改善箇所説明図

(3, 4軸目フェンダ)

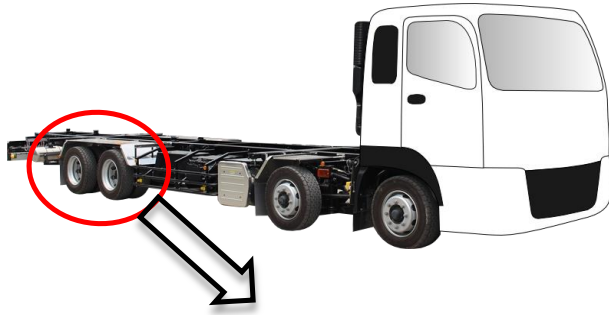
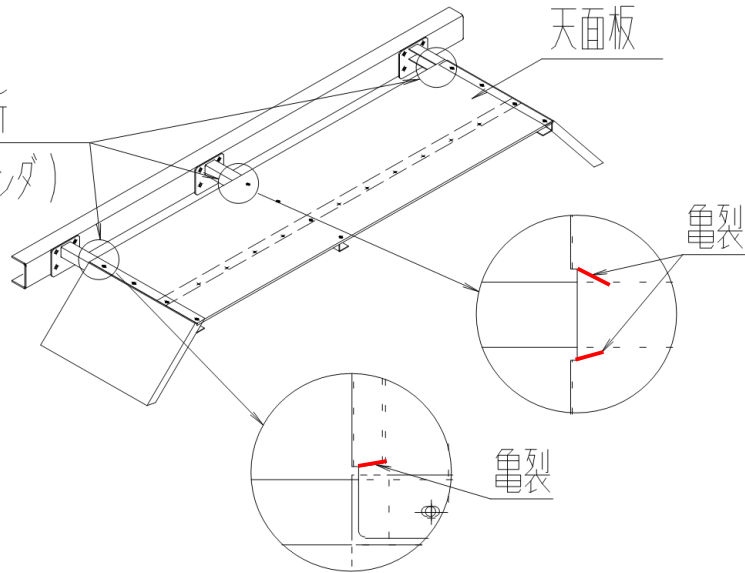
不具合発生箇所

亀裂

亀裂

4軸コンテナ専用車において、3、4軸目のフェンダの強度が不足しているため、走行振動等により、天面板取付部に亀裂が生じることがある。そのため、そのままの状態で使用を続けると、天面板が脱落して他の交通の妨げとなるおそれがある。

改善①

天面板を対策品に交換

改善②

補強材の追加

改善③

固定ボルト部に防振ゴムを追加、
平座金を対策品に交換

①天面板を対策品に交換する。

②天面板に補強材を追加する。

③天面板固定ボルト部に防振ゴムを追加、平座金を対策品に交換する。
